**AVIS RELATIF À LA PROTECTION
CONTRE LES EVENTUELS EFFETS NOCIFS ET NUISANCES
PROVOQUÉS PAR LES RAYONNEMENTS NON IONISANTS
GÉNÉRÉS PAR DES ANTENNES ÉMETTRICES STATIONNAIRES**

Commune : MONS - Exploitant : ORANGE

Référence exploitant : 483C1_1/30598C1_1/40598C1_1/50598C1_1

Rapport n° 3259 / 2025

Figure 1 : Vue en plan des lieux de séjour et des points de contrôle

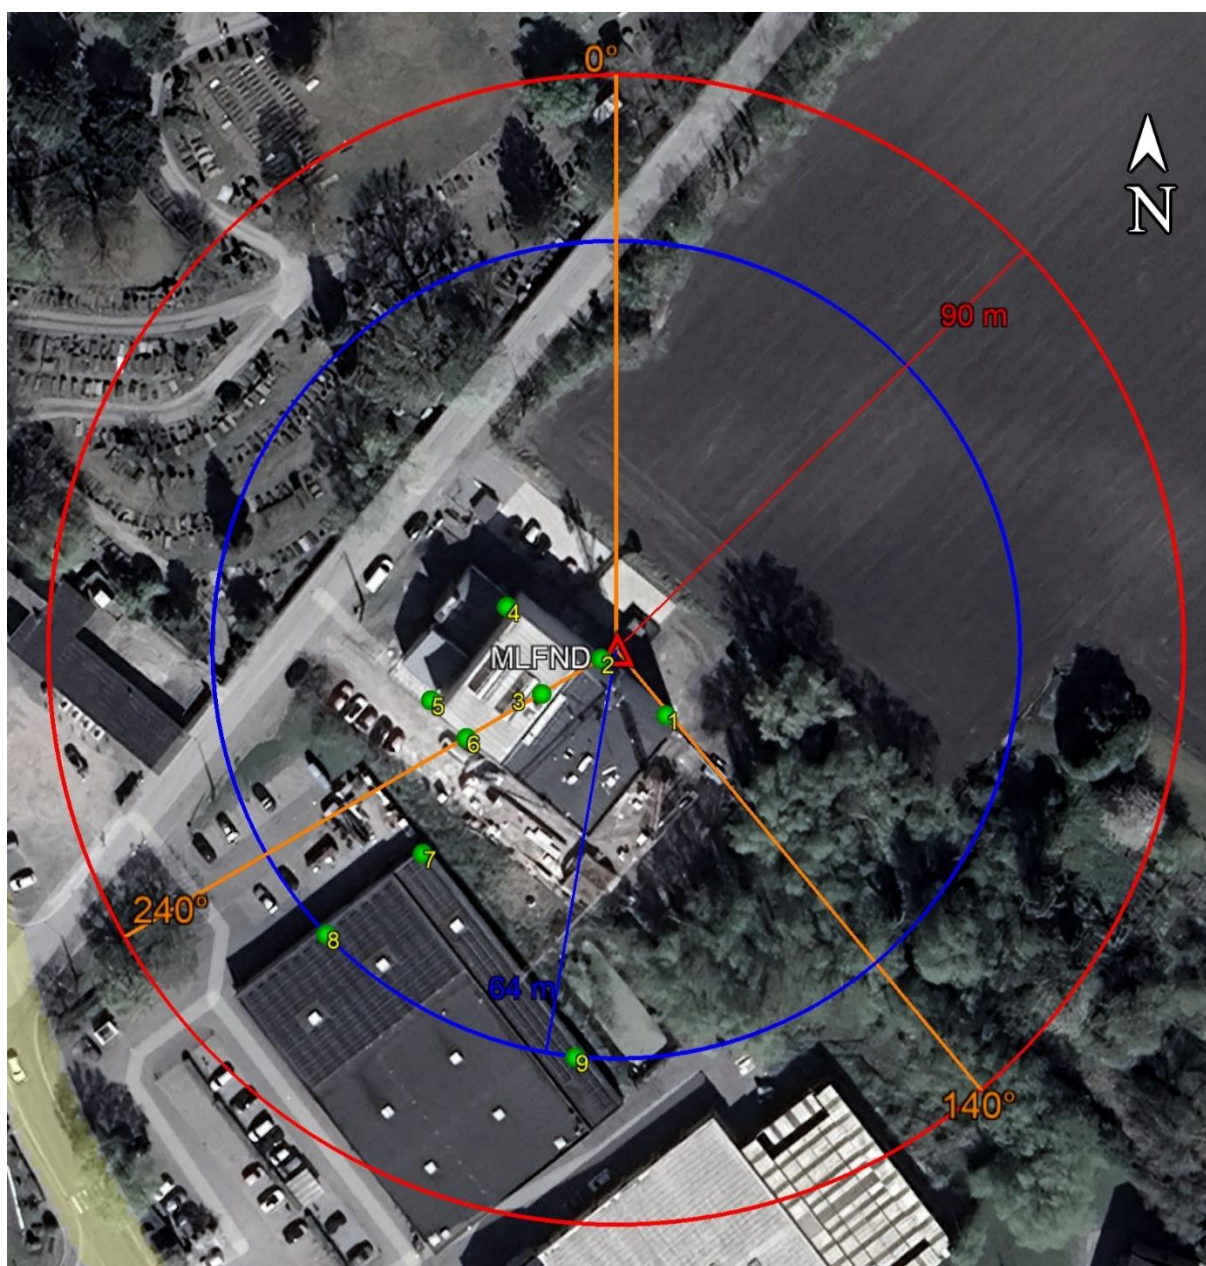
- le numéro du point de contrôle repris sur un des plans de la figure 1;
- le numéro du LS dans lequel se trouve le point de contrôle de la 1^{ère} colonne ;
- l'atténuation d'obstacle prise en compte pour le calcul de l'indice d'exposition dans le LS ;
- le résultat du calcul de l'indice d'exposition.

N° point de contrôle	LS	Atténuation (dB)	Indice d'exposition relatif à la limite par installation IE_i
7	LS7	3,0	0,047
8	LS7	3,0	0,045
3	LS1	3,0	0,036
1	LS1	3,0	0,034
6	LS1	3,0	0,034
9	LS7	3,0	0,030
5	LS1	3,0	0,021
4	LS1	3,0	0,009
2	LS1	3,0	0,005

En ce qui concerne les antennes de l'installation mentionnées dans le tableau 1, la distance maximale à laquelle la limite pourrait être atteinte, à l'extérieur, est égale à 86,4 m. S'il n'y a pas de LS à une distance inférieure, les antennes respectent forcément la limite d'immission.

Dans le cas des LS situés à l'intérieur des bâtiments, une atténuation d'obstacle est prise en compte et il en résulte que la distance maximale à laquelle la limite pourrait être atteinte se réduit à 61,6 m.
